設計図書等に対する質問回答(令和6年12月20日大型公告分)

令和6年12月20日大型公告分の案件について(お知らせ)

工事名	明石市役所新庁舎建設工事
-----	--------------

明石市政策局 企画・調整室			明石市役所新庁舎建設工事					
〈代表設計者〉	一級建築士 国土交通大臣登録 第270990号 南浦 琢磨	〈構造一級建築士〉	一級建築士 国土交通大臣登録 第291941号 構造一級建築士 国土交通大臣登録 第1142号 田中 智	B	建築工事	A1 1:100 A3 1:200	最終版	2024.3.25
				71	屋根伏図 (車寄せ、バス停、優先駐車場1～2、来庁者駐輪場1～3)		見積版	2024.3.25
				安井建築設計事務所			最終契約版

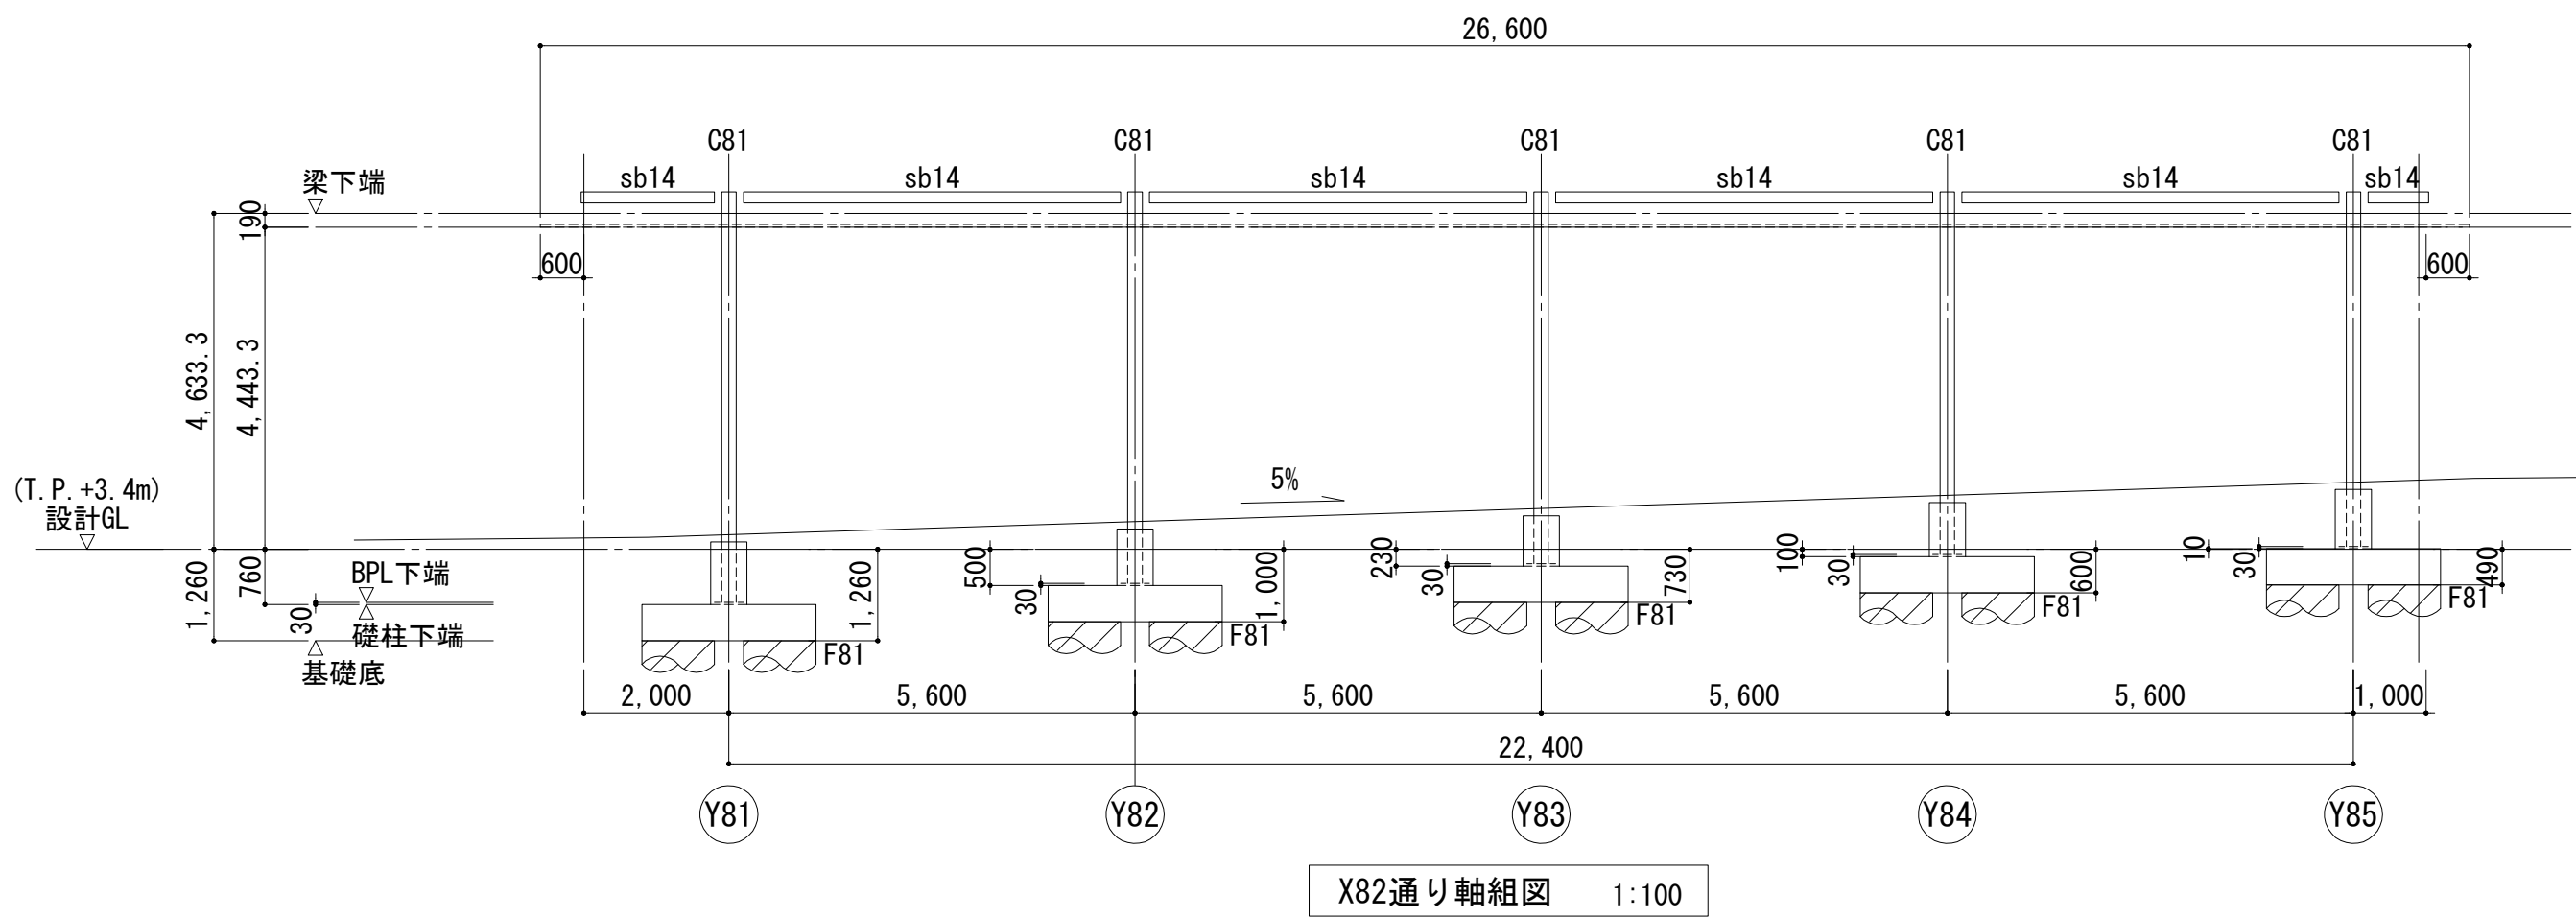
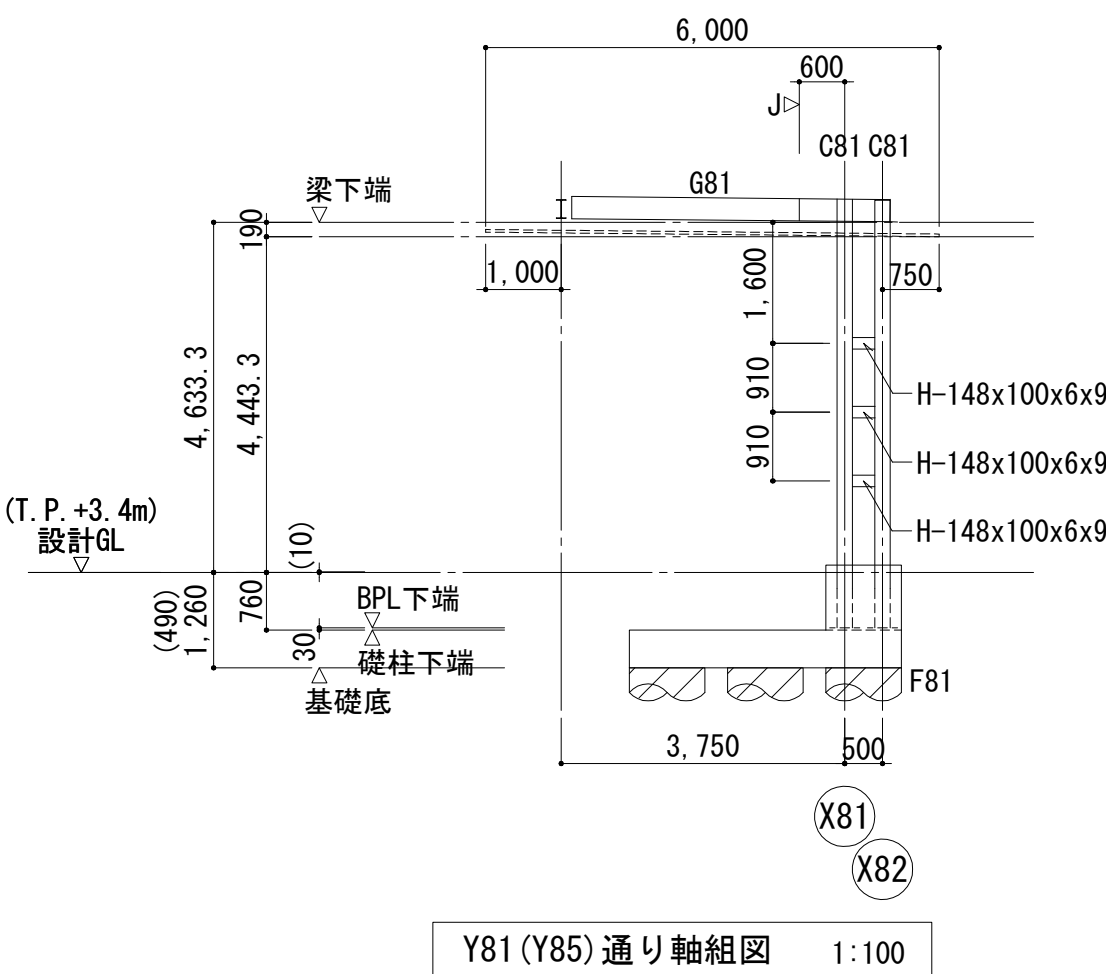
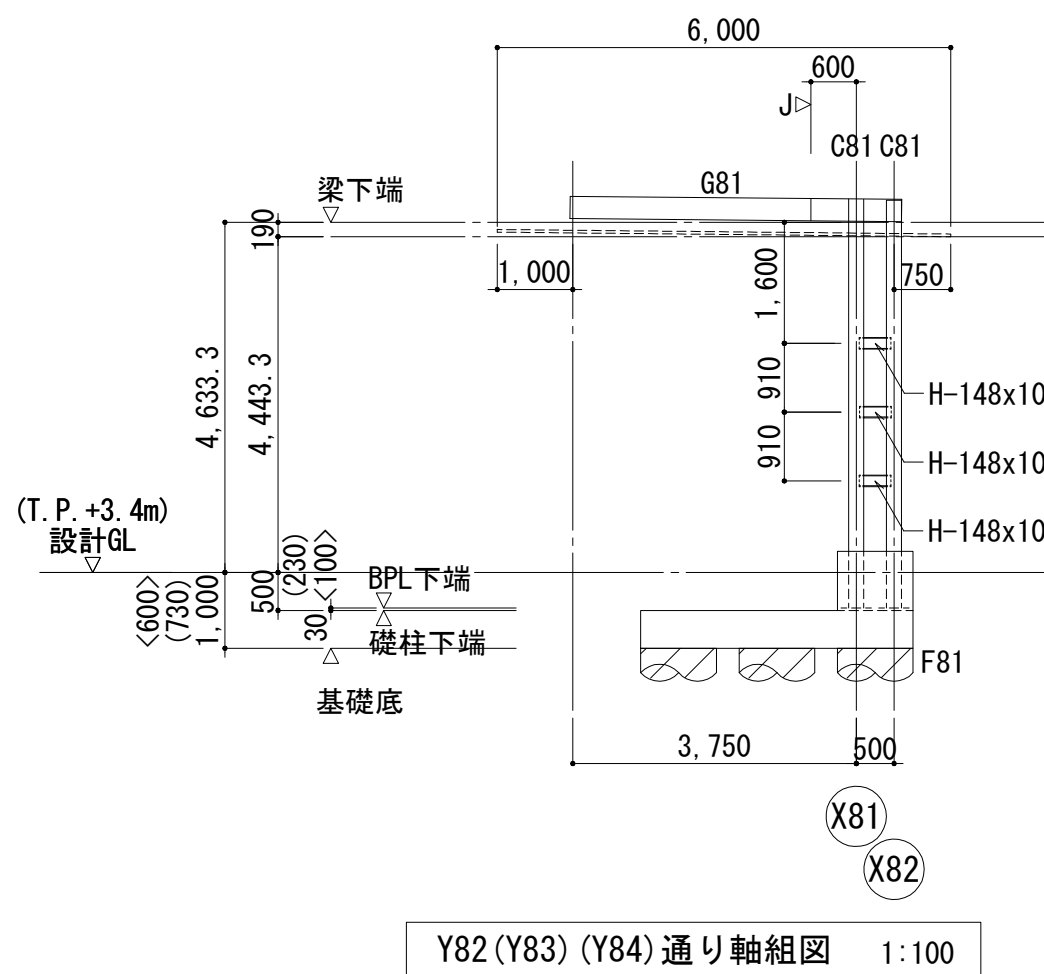
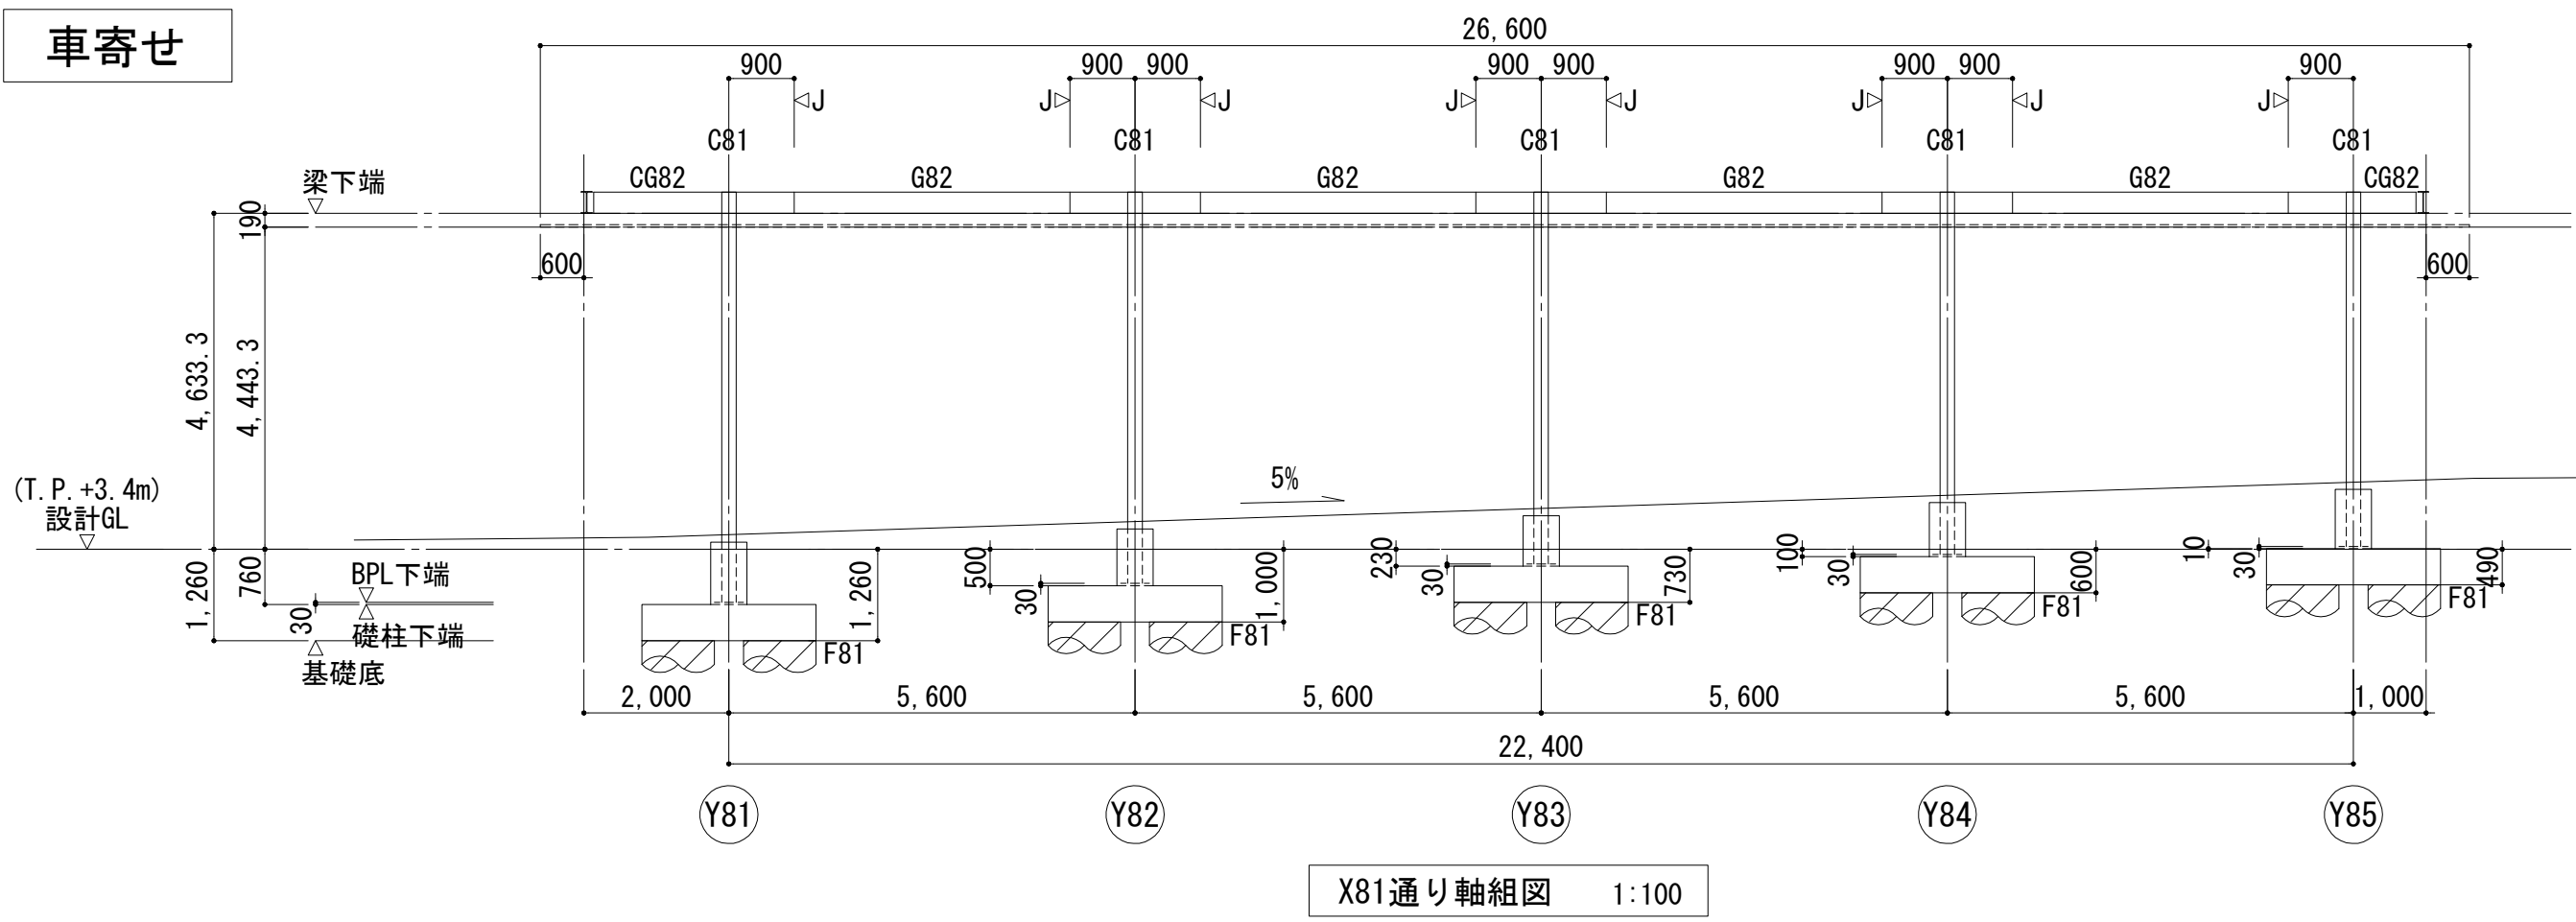
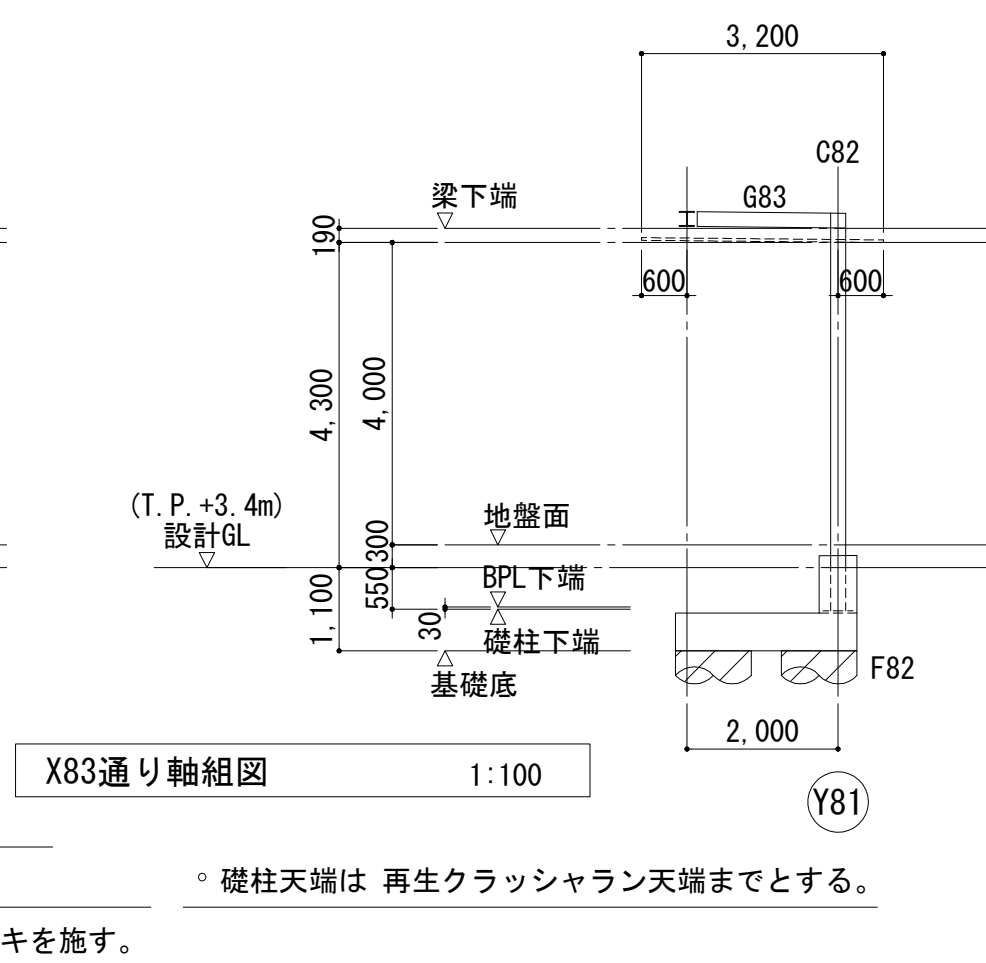
18.	建築工事特記仕様書(6) 金属工事 電気亜鉛めっきが屋外塗装下地(庁舎棟を除く)とありますが、外部上屋 1 平面図・断面図・立面図、屋根伏図・矩計図、部分詳細図で塗装下地が溶融亜鉛メッキと相違しています。後者を正と考えて宜しいでしょうか。御指示下さい。	GEN-17 A-173～175
回 答	建築工事特記仕様書(6)及び別紙「追加図面」を含む構造図に記載のとおり、溶融亜鉛アルミ合金メッキとしてください。
